Gutachterliche Stellungnahme

Bauvorhaben: Willy-Brandt-Schule
Hier: Energetische und brandschutztechnische Sanierung

Liegenschaft: Carl-Franz-Straße 14, 35392 Gießen

Auftrag Nr.: 140158

Bild 3.6: Schnitt durch Attika (links) und Geschossdeckenbrüstung (rechts)

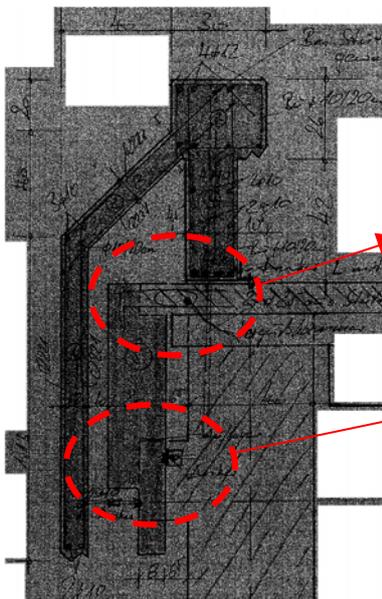
E) Die tragenden Brüstungselemente an den Geschossdecken (vgl. Bild 3.6 rechts) unterscheiden sich von den Attika-Tragelementen in folgenden Punkten (sofern die Detailzeichnung der Ausführung entspricht):

- Die Geschossdecke endet in diesem Bereich an der Außenkante der Randstützen.
- Es liegt offenbar kein Vergussanschluss in der Decke vor.
- Neben der unteren Ausklinkung weist das Fertigteil auch eine außen verjüngte Brüstungsdicke auf, die ebenfalls eine Auffütterung für das WDVS erfordert.
- Die Lastreserven sind aufgrund der kleineren Vorsatzschale geringer.
- Das Brüstungselement ist aufgrund der geringeren Stückzahl eher ein Sonderbauteil.

Mit diesen Unterschieden ist zu erwarten, dass sich der Abbruch dieser Elemente deutlich einfacher als bei den Attika-Tragschalen gestaltet, dafür die Vorbereitung zum Aufbringen des WDVS's durch die verjüngte Brüstung etwas aufwendiger. Sowohl der Erhalt als auch der Ersatz durch eine Porenbetonschale ist in diesem Fall denkbar und diese Entscheidung mit Blick auf die geringere Stückzahl eher unterordnet. Ein großes Einsparungspotential ist aus dem Erhalt dieser Brüstungselemente deshalb nicht abzuleiten.

- e) Bei den sonstigen Brüstungstragschalen ist sowohl ein Erhalt als auch ein Austausch durch ein Porenbetontragelement denkbar. Aufgrund der geringen Stückzahl ist unabhängig davon ein großes wirtschaftliches Einsparungspotential nicht zu erkennen.

Bild 3.7: Bestandsstatik [U8] zur Befestigung der Attikatrageelemente (links: Seite 121, rechts: Seite 126)

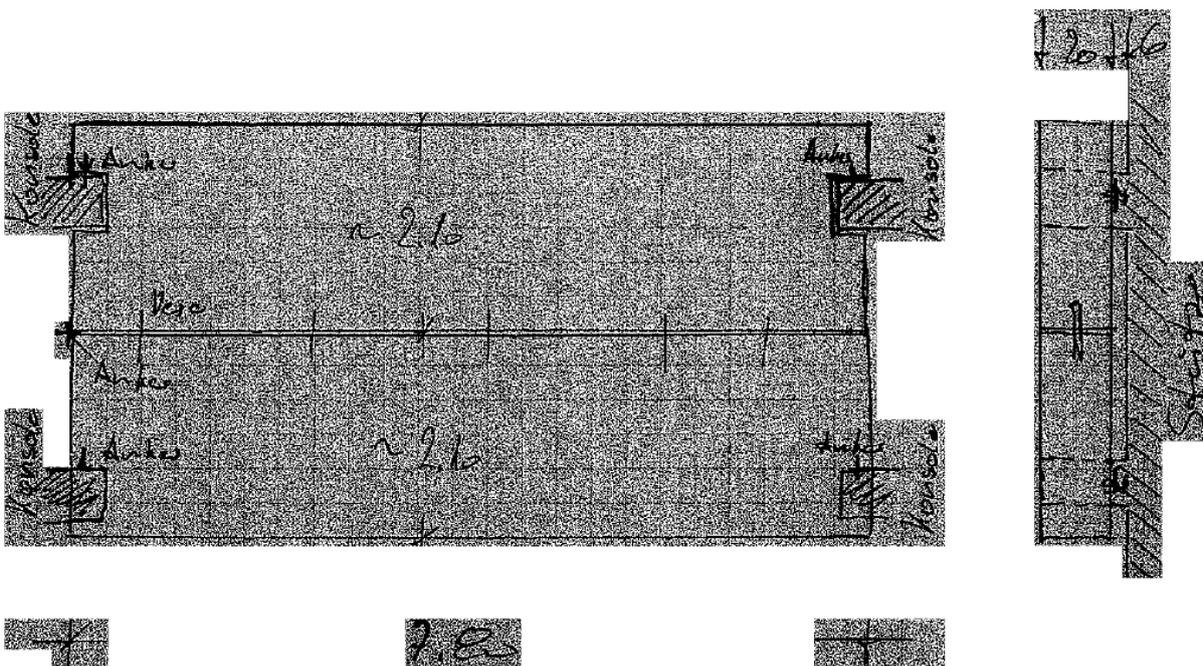
D) Die Attika-Tragschalen sind nach Bild 3.7 auf Konsolen an den Fertigteilstützen aufgelagert und über Bewehrungsschlaufen in Vergusstaschen in der Dachdecke rückverankert. Dieser mit Mörtel vergossene Bewehrungsanschluss würde in jedem Fall den - hinsichtlich der erhaltenswerten Rohbaukonstruktion gewünschten - zerstörungsfreien Abbruch des Tragelementes erheblich erschweren. Die Dachdecke scheint an dieser Stelle auch über die Stützenaußenkante hinauszugehen (vgl. Bild 3.6), so dass zusätzlich entweder ein sauberer Deckenschnitt notwendig wird oder - sofern das Aussehen der Abbruchkanten dies zulässt - die Porenbetonelemente in Deckenhöhe ausgeklingt werden müssen.

In [U7] wird darauf hingewiesen, dass nach der Sanierung eine lange Restlebensdauer angestrebt wird. Von daher müssen natürlich die Tragschalen und Anschlüsse nach der Demontage der Vorsatzschalen im Hinblick auf Verschleißerscheinungen und Dauerhaftigkeitsproblemen überprüft werden. Der Bewehrungsanschluss mit der Decke sollte – durch Mörtel geschützt – keine Probleme diesbezüglich offenbaren. Eventuell könnte der Winkelanschluss zur Lagesicherung auf den Konsolen (vgl. Bild 3.7) ausgetauscht bzw. ertüchtigt werden müssen.

Bei Abwägung der o.g. Argumente sollte über den Erhalt der Attika-Tragschalen unbedingt nachgedacht werden. Die Abbruch- und Erhaltungskosten von netto 62,50 €/m² Tragschale könnten mit Blick auf die im 1. Absatz genannten Abbruchrisiken knapp bemessen sein. Die Notwendigkeit für einen Abbruch der Attika-Tragschalen auf Grundlage der vorliegenden Unterlagen konnte aus technischer oder wirtschaftlicher Sicht nicht festgestellt werden.

Bild 3.9: Fassadenschnitt durch Fensterbänder gemäß Vorplanung (Typ 1) [U2]

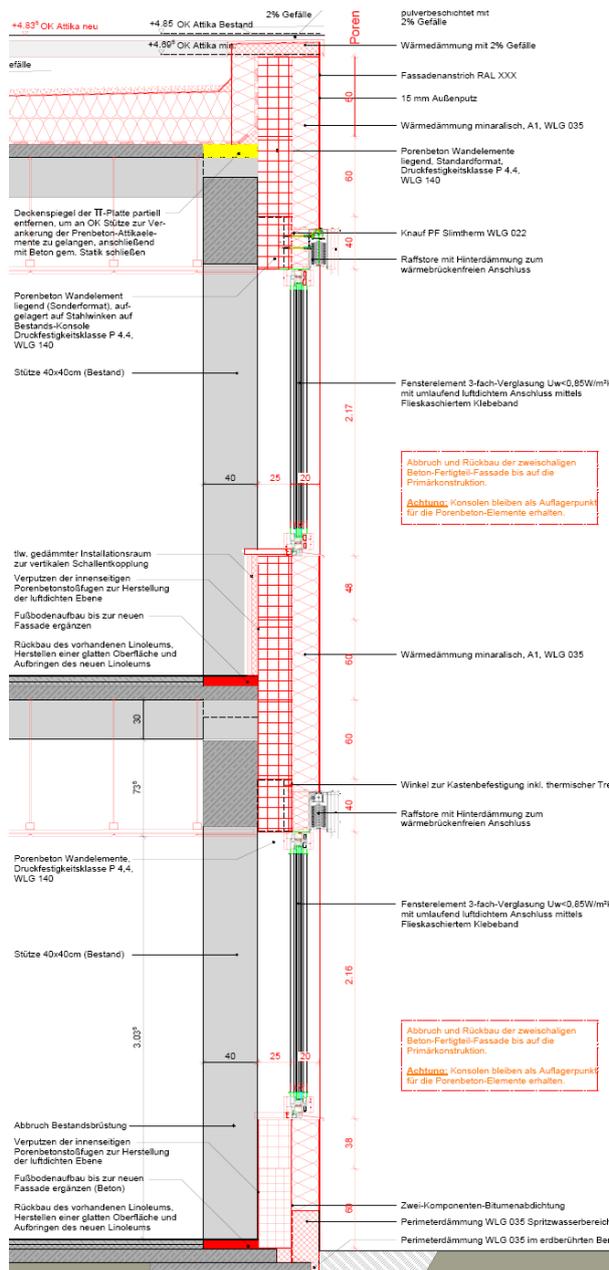
Geplant ist die energetische Sanierung nach Passivhausstandard. Hierzu soll eine neue Fassade errichtet werden, bestehend aus Porenbetontragschale mit Wärmedämmverbundsystem (WDVS) in Verbindung mit einer dreifach-Wärmeschutzverglasung (Bild 3.9). Dadurch werden die durchgehenden Pfosten-Riegel-Elemente in Fensterbänder umgewandelt. Laut aktuellem Stand des Brandschutzkonzeptes [U5] soll dabei eine Außendämmung aus nichtbrennbarer Mineralwolle zum Einsatz kommen. Die neue Verglasung und Außendämmung liegen in einer Ebene, eine auf wenigen Regeldetails basierende und damit kostengünstige Lösung. Das neue Fassadenkonzept sieht gemäß Bild 3.10 in den Regelbereichen den Abbruch sowohl der Stahlbetonvorsatz- als auch der -tragschalen sowie von gemauerten Brüstungen vor.

Bild 3.10: Bild 3.9 mit Darstellung der abzubrechenden Bauteile (gelb) [U2]

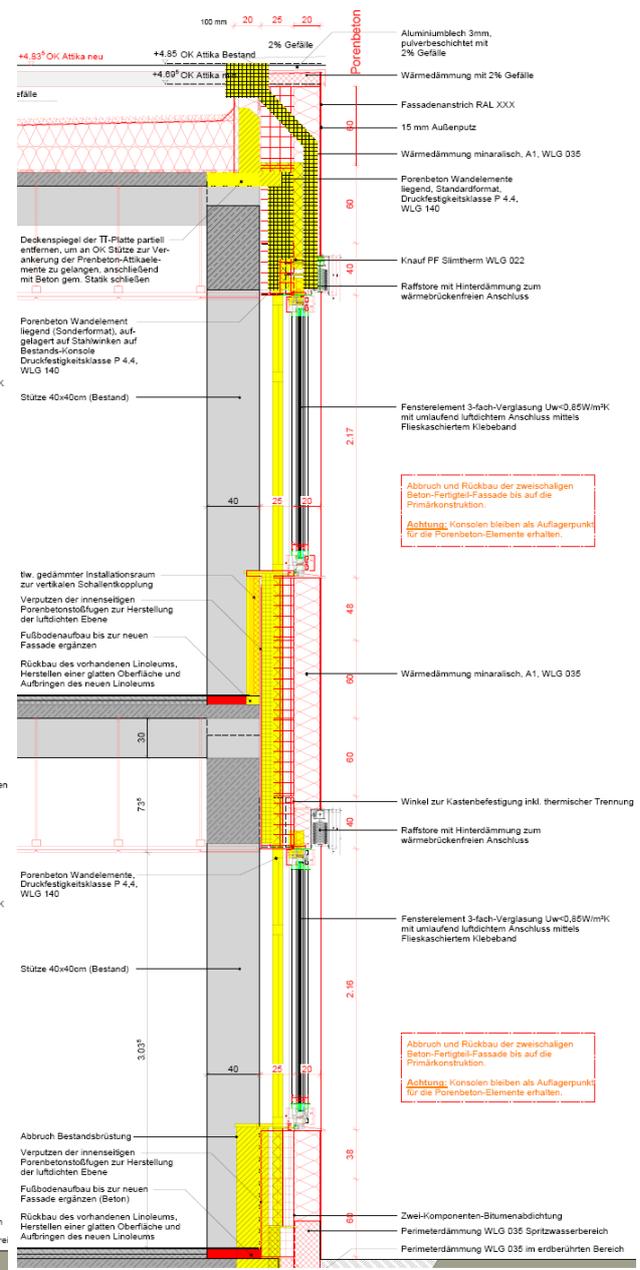
Nach Rückbau der jetzigen farbigen Paneelfassade verbleibt eine Rohbaukonstruktion, die in diesem Bereich mit allen Bauteilen an der Stützenaußenkante endet [U6]. Sollten die Vorsatzschalen erhalten bleiben, würden diese die Ebene des WDVS's festlegen und damit Zusatzkosten hervorrufen, weil entweder ein Lückenschluss zwischen Rohbaukante und WDVS mit schall- und brandschutztechnischen Auflagen erforderlich wird (vgl. Bild 3.10) oder man die Fassadendämmebene (Ebene der thermischen Trennung) in diesem Bereich versetzen muss.

Vergleicht man in Bild 3.10 den Attikaquerschnitt im Bestand mit dem beim Neuentwurf, so wird deutlich, dass das Aufbringen eines WDVS's nach dem Entfernen der Betonvorsatzschale erheblich einfacher, weniger materialintensiv und somit kostengünstiger umzusetzen ist. Prinzipiell ergeben sich bei einem Erhalt der Vorsatzschalen zahlreiche unterschiedliche Detailpunkte, die zu einer nennenswerten Verteuerungen des WDVS's führen.

Insgesamt ist festzuhalten, dass es aus wirtschaftlichen Gesichtspunkten nicht sinnvoll ist, die Betonvorsatzschalen zu erhalten. Unter Abwägung der Risiken und Erschwernisse für die nachfolgenden Gewerke muss diese Variante als unwirtschaftlichere Lösung bewertet werden, die dazu keine technischen Vorteile, sondern lediglich Nachteile mit sich bringt. Dies gilt für die Fassadentypen 1 und 2 gleichermaßen (vgl. Bilder 3.3 und 3.4).
